Reactienota
Schetsontwerp Singel-Synagogepad Nijkerk

Platform binnenstad Nijkerk, april 2020

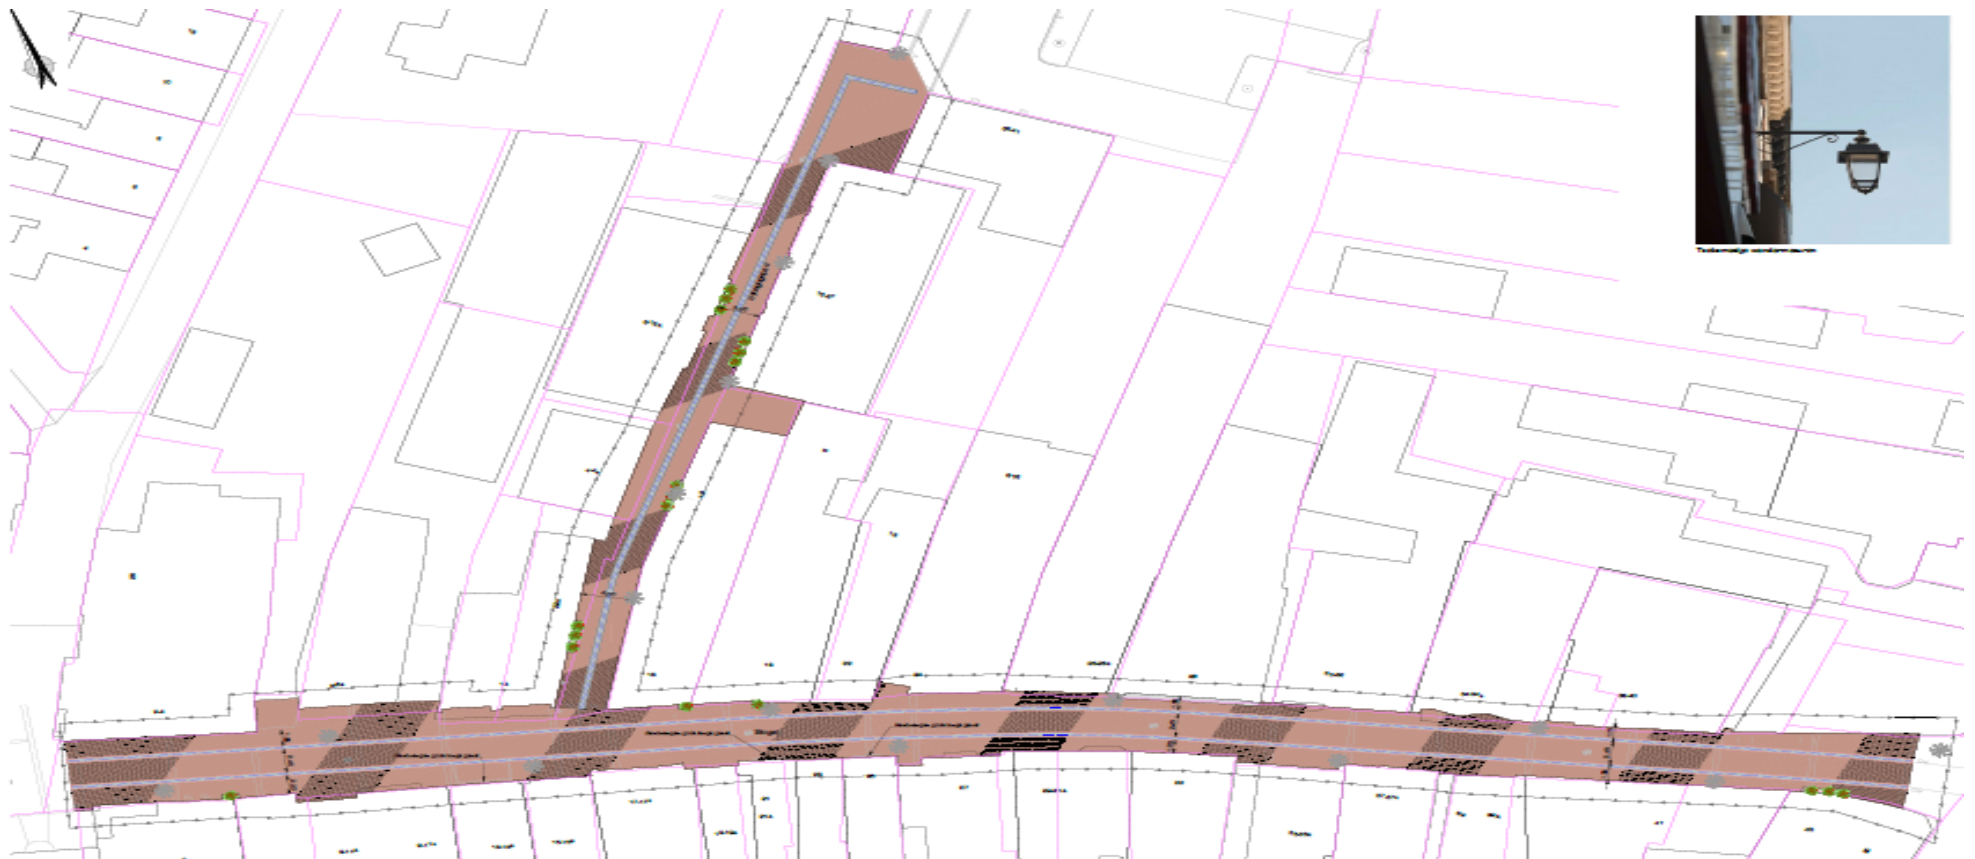
Afzender:	Reactie:	Antwoord van het Platform:
Anoniem	Wilt u er rekening mee houden dat Singel (anoniem) een van de laagst gelegen panden is en daarom in het verleden problemen heeft gehad met de hemelwaterafvoer. Deze kwam van de Langestraat via de achterkant van het perceel van Mercurius en een smal steegje tussen nrs. (anoniem) aan de voorkant van Singel (anoniem) naar binnen. Wilt u er voor zorgen dat het hemelwater op de juiste manier wordt afgevoerd en in geen geval in de toekomst bij pand Singel nr. (anoniem) naar binnenloopt.	Het is ons en de gemeente bekend dat er veel hoogte verschil is tussen de diverse panden aan het Singel. Wij geven uw opmerking door aan de gemeente. Zij hebben ons ervan verzekerd dat zij het hemelwater op de juiste manier laten afvoeren en dit meenemen tijdens de realisatie.
Anoniem	Wordt er bij het opknappen aan het Synagogepad (achterkant Kalkhok) ook rekening gehouden, of aanpassingen gedaan aan de hekken en de rotzooi die daar al meer als een jaar aanwezig is.	De herinrichting van het Singel en Synagogepad beslaat de openbare ruimte. De achterzijde van het Kalkhok betreft privéterrein en valt buiten deze herinrichting. Vanuit het platform hebben wij uw signaal bij de gemeente neergelegd en hen gevraagd hier aandacht aan te besteden en te onderzoeken welke mogelijkheden er zijn. De gemeente heeft dit inmiddels opgepakt.

Anoniem	Hoe gaat men het fietsprobleem aanpakken? Auto's worden geweerd, ondergrondsparkeren om het straatbeeld vervuild. Als ik kijk hoe de rondslingerende fietsen kris – kras en overal staan, is dit zeker geen schoonheid. Wel ergernis voor scootmobiel rijders, rollatorgebruikers en of kinderwagens. Ook zie ik geen ruimte voor fietssteunen zoals in de Oosterstraat, en is	Het idee is om de huidige fietsnietjes aan het eind van het Singel te handhaven. Verder willen wij zoals u aandraagt tussen de rij platanen op het Plein fietsnietjes plaatsen om het fiets parkeren te reguleren. De huidige lichtmasten en prullenbakken worden vervangen door nieuwe exemplaren zoals elders in Nijkerk toegepast. De exacte locaties van extra prullenbakken en fietsnietjes wordt tijdens de werkzaamheden nader bepaald.

<p>geen optie. Graag zie ik een oplossing gecreëerd op het Plein en Molenplein. Op het Plein bijv. tussen de bomenrij. Zijn er locatie tekeningen klaar waar de prullenbakken, lantaarnpalen en eventuele bankjes geplaatst gaan worden. Daarnaast ben ik benieuwd naar de startdatum. De periode van de werkzaamheden. Let wel medio oktober beginnen de belangrijke decemberdrukte. Is alles dan geregeld en opgeleverd? Het huidige Coronavirus is een zware last voor ondernemers. Daardoor is het 4^e kwartaal nog belangrijker als voorbijgaande jaren. Dus een einddatum moet een veilige en harde datum zijn. Op facebook hebben heel veel klachten/ op- en aanmerkingen gestaan over het resultaat van de Langestraat en het Verlaat. M.n. het grillige afschot. Zijn deze punten geëvalueerd en aangepast voor deze renovatie. Verder hebben wij een direct belang bij de herinrichting van het Plein. Worden wij daar ook bij betrokken.</p> <p>Goedendag, 17 maart was er een informatieavond gepland over de herbestrating van oa de Singel. Helaas ging deze bijeenkomst, door tussenkomst van Corona, niet door. Kunt u ons doorgeven welke data er gepland is om de Singel her te bestraten?</p>	<p>De op- en aanmerkingen over de lijngoten is bij de gemeente bekend.</p> <p>De planning voor uitvoering is het 3^e kwartaal. Dit is mede afhankelijk van de termijn waarop dit ontwerp definitief wordt vastgesteld en de beschikbaarheid van materialen. Door het Coronavirus zijn nu door diverse lock-downs niet alle materialen beschikbaar.</p> <p>Een harde start- en einddatum is nog niet bekend. Het streven is dat de werkzaamheden gereed zijn voor de Sinterklaasintocht.</p>

Anoniem	<p>Ik las het bericht over de herinrichting en er staat “ook krijgt het monumentale pand, Singel 28, een natuurstenen plint net als de monumentale panden in de Langestraat en Venestraat”. Ik ben zelf woonachtig in een monumentaal pand, Langestraat (anoniem) en daar is geen natuurstenen plint aangelegd. Ook heb ik nooit de vraag gehad doe ik de bestrating wil hebben, terwijl ik bij burens in de straat diverse plinten en geveltuintjes zie. Ben benieuwd</p>	<p>Wij hebben bij het opstellen van het herinrichtingsontwerp voor de Langestraat in overleg met de landschapsarchitect bekeken bij welke woningen een natuurstenenplint past. Hierbij is ook gekeken naar oude foto's om het oude beeld terug te halen in een modern en nieuw jasje. Op basis van historische beelden is de keuze gemaakt om bij uw woning geen natuurstenenplint aan te leggen. Dit past bij het beeld, in de oude Langestraat.</p>

<p>waarom en bij mijn pand geen natuurstenen plint aangelegd is.</p>	<p>De begeleidende tekst bij het ontwerp van het Singel-Synagogepad wekt mogelijk de indruk dat alle monumenten dit zouden hebben. Dit is niet juist zoals u aan de inrichting van de Langestraat kunt zien.</p>
Anoniem	<p>Op het Singel heb ik 2 winkelpanden, nl. Singel (anoniem) en Singel (anoniem). De ingang van de winkels en de bestrating ligt aanmerkelijk hoger dan de middenlijn van de straat. Blijft dit hoogteverschil? Bij de herbestrating van ons woonhuis (anoniem) werden wij onaangenaam verrast dat het straatniveau verlaagd werd tot halverwege de fundering.</p>	<p>In principe worden de huidige hoogtes aangehouden voor de herinrichting.</p>
Anoniem	<p>Ik vind één ding en samen met mij veel ondernemers. Doe dit vooral NIET in de periode September tot en met December. Dat is voor allen een hele belangrijke tijd voor omzet en doorloop. Doe het zo snel mogelijk, aangezien er nu sws niemand shopt voorlopig. Sept tot en met december kan echt niet.</p>	<p>Zoals al eerder aangegeven staat de uitvoering gepland in het 3^e kwartaal. Hoe eerder er een definitief ontwerp is vastgesteld hoe sneller er kan worden gestart met de fysieke werkzaamheden. Het streven is om voor de Sinterklaasintocht de werkzaamheden te hebben afgerond.</p>

Larixlaan	<p>Ik wil u vragen om goed te kijken of het haalbaar is om de gootjes te leggen. Op de Brede Beek is alles dusdanig scheef en verspringt de hoogte van de goot naar het straatwerk zodat kinderwagens en rollators regelmatig op twee wielen komen of op sommige punten zelfs vast staan. Ook loopt de straat vrij schuin richting de goot, wat lopen/ rijden ook niet makkelijk maakt. Het zou ontzettend jammer zijn als de binnenstad slecht toegankelijk wordt voor onze ouderen.</p>	<p>Zie onze eerdere beantwoording. Wij zijn het met u eens dat het centrum van Nijkerk voor iedereen toegankelijk moet zijn.</p>
Anoniem	<p>Geen groenperken vanaf Gele Weiland richting Singel via Synagogepad. De al zeer krappe ruimte in het Synagogepad wordt regelmatig gebruikt door winkeliers</p>	<p>Het Synagogepad is voor ons de verbinding tussen de parkeerplaats op het Gele Weiland en het Singel. Wij zien dit als een entree naar de winkels en willen dit extra uitstraling geven.</p>

<p>en bewoners voor bevoorrading van de winkeltjes en evt zware boodschappen en andere goederen. Deze perkjes zullen dit nog meer belemmeren.</p> <p>De plantenbakken die de afgelopen jaren vanaf mei tot het najaar hebben gehangen zijn een veel vrolijker en beter alternatief. Eventueel zou het aantal daarvan opgeschaald kunnen worden.</p> <p>Verder is het wenselijk om aan beide kanten van het Synagogepad (dus zijde Gele Weiland en zijde Singel) borden te plaatsen om bezoekers te waarschuwen /vragen om rekening te houden met de bewoners. Dus niet gillen, schreeuwen, samenscholen, urineren, dealen en overgeven. Het geluidsoverlast tussen 1:00 en 4:00 's ochtends in de weekenden is enorm. De rotzooi die er de volgende ochtend ligt is vaak ook beschamend.</p> <p>Wellicht een idee om zulke borden ook op het Singel en Plein zelf te plaatsen.</p> <p>In het algemeen is handhaving of het aanspreken van mensen op hun aso-gedrag gewenst.</p>	<p>Dit doen wij met geveltuintjes om extra groen toe te voegen. Hiermee geven wij het Synagogepad een kwaliteitsimpuls die past bij de rest van het centrum. Wij zijn ervan overtuigd dat de geveltuintjes in combinatie met de hangende plantenbakken een fraaie entree vormen naar het Singel.</p> <p>Het plaatsen van borden om gedrag van mensen te beïnvloeden zien wij niet als een oplossing voor de door u geschetste problemen. De overlast die u beschrijft zijn kenmerkend voor een binnenstad en vallen onder de reguliere handhaving.</p> <p>Wij hebben de door u geschetste overlast als werkgroep onder de aandacht gebracht van de gemeente Nijkerk. Vanuit Wijktoezicht is hier vanuit hun reguliere handhavingstaken aandacht voor.</p>

Anoniem	Wellicht is een identiek klinker-legpatroon zoals op de Singel fraaier?!	Het Synagogepad is een zijstraat/ steeg van het Singel. In de zijstraten houden wij een ander legpatroon aan.
<p>Hoe nu verder:</p> <p>Op basis van de ontvangen reacties op het ontwerp heeft de werkgroep openbare ruimte platform Binnenstad het ontwerp op een aantal punten aangepast. Het aangepaste ontwerp en de reactienota wordt door de werkgroep aangeboden aan het college. De gemeente start vervolgens de formele inspraak over het herinrichtingsontwerp.</p>
